<p>建物配置イメージ</p> <p>N</p> <p>【共通】 150mトラック 50m直走路</p> <p>【凡例】 ▼：児童出入口 ▲：車両出入口 ▽：建物出入口 ---：開放エリア</p>	<p>A案</p>  <p>配置兼1階イメージ 2階イメージ</p>	<p>B案</p>  <p>配置兼1階イメージ 2階イメージ</p>	<p>C案</p>  <p>配置兼1階イメージ</p>
<p>よいところ</p>	<ul style="list-style-type: none"> <li>・ゾーニングがはっきりしている。</li> <li>・日当たり良好。</li> <li>・グラウンドの様子が外部から見え、地域に開かれていて良い</li> <li>・近隣住民に受け入れられやすい。</li> <li>・グラウンドは東側からの光が大切。</li> </ul>	<ul style="list-style-type: none"> <li>・東側道路・団地からの視線を遮れるためセキュリティ面で有効な配置。</li> <li>・西側のり面からの出入口を活用できそう。</li> <li>・正門から体育館迄の距離が近い方が、地域開放時に利便性が向上する。</li> </ul>	<ul style="list-style-type: none"> <li>・コンパクトにまとまり中庭が吹抜けとなって明るく魅力的。</li> <li>・校内移動の動線が短い。</li> <li>・ドライな中庭であると良い。</li> <li>・普通教室同士の距離が近いので交流が生まれやすそう。</li> <li>・グラウンドの日当りは良好。</li> <li>・中庭は、おしゃれな感じがある。</li> </ul>
<p>【キーワード】</p> <p>①校門 ②駐車場 ③グラウンド ④校舎</p> <p>気になるところ</p>	<ul style="list-style-type: none"> <li>・西側のり面に近いので地震時の影響があるか。</li> <li>・誰が見ているか分からないので、団地からの視線に抵抗感がある。</li> <li>・西側斜面は盛土だったと思う、地盤が弱いと思うので、西側に寄せる校舎配置は心配。</li> <li>・西側窓の日当たり、まぶしさ</li> <li>・グラウンドが狭く感じる</li> </ul>	<ul style="list-style-type: none"> <li>・普通教室が東側だと教室からグラウンドが見えない。</li> <li>・普通教室が西側だと暑い。</li> <li>・団地の方と同じ高さの目線になるのは心配。</li> <li>・グラウンドの日当たり不足</li> </ul>	<ul style="list-style-type

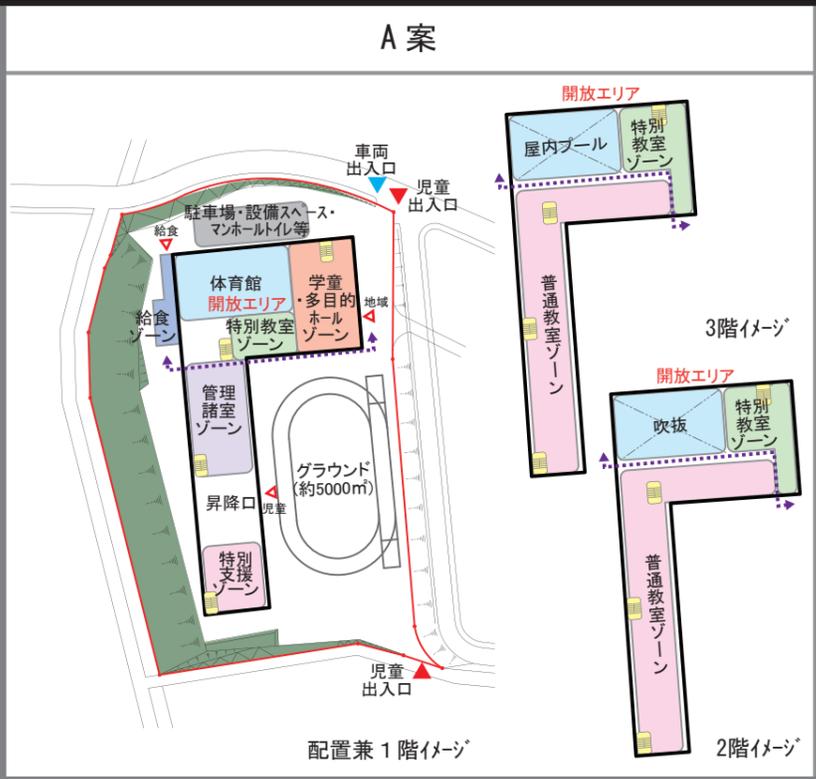
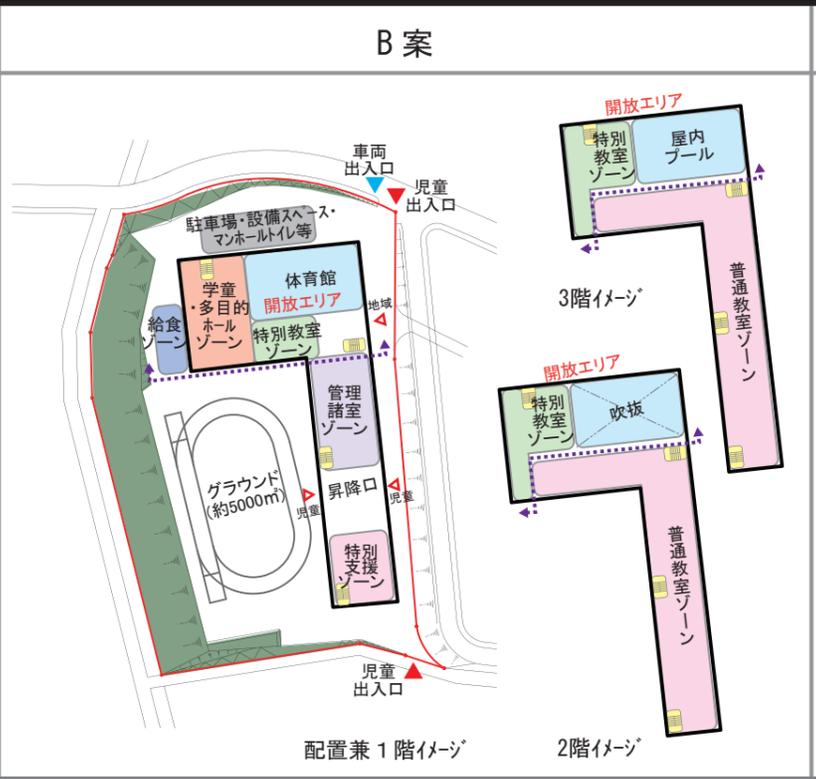
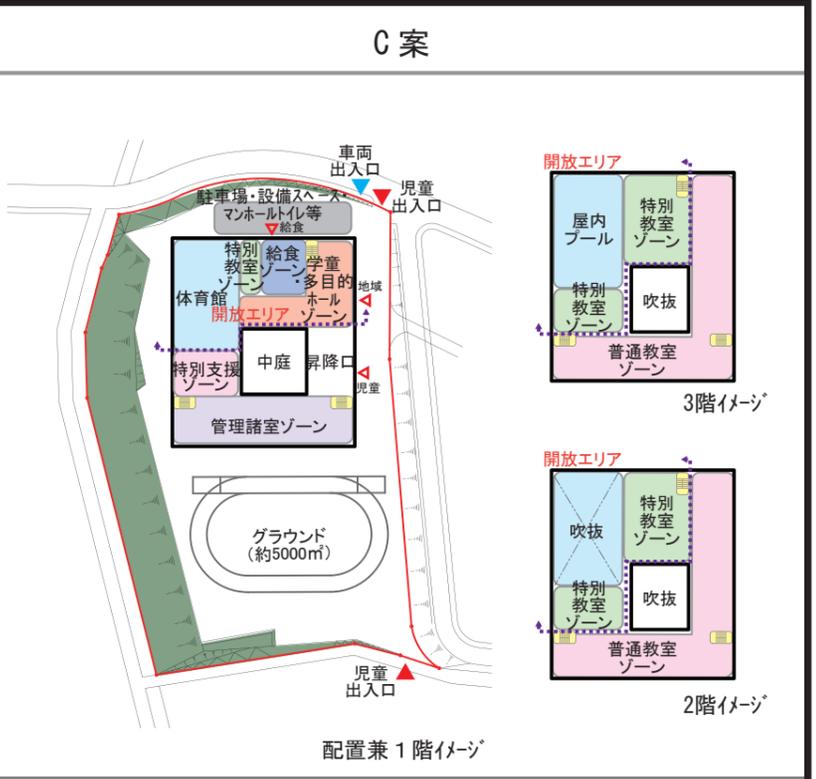
<p>共通・その他</p>	<ul style="list-style-type: none"> <li>・車両用と児童用の校門の分離、児童の安全性に配慮したい。</li> <li>・西側からも校門があるとアクセスが良いと思う。</li> <li>・西側のり面を改修し、駐車場をつくれないうか。</li> <li>・グラウンドを囲むようなバルコニーの設置。</li> <li>・廊下と部屋の位置関係を知りたい。</li> <li>・南側にあえて大階段をつくり、生徒の出入りを楽にできないか。</li> <li>・給食駐車場は北側のり面を改修し、地下へ。</li> </ul>	<ul style="list-style-type: none"> <li>・スクールバスのロータリーの計画はあるのか。</li> <li>・運動会の時の観覧場所はどこか？</li> <li>・出来る限りグラウンドを大きく確保したい。</li> <li>・保護者・地域の人がグラウンドに入りやすいと、運動会や災害時に使いやすい。</li> <li>・熱中症対策の出来る校舎。本町田小の校庭と校舎のような関係。</li> <li>・プールは室内の方が良い。</li> <li>・校舎からグラウンドで遊んでいる児童の様子が見えるようにする。</li> </ul>
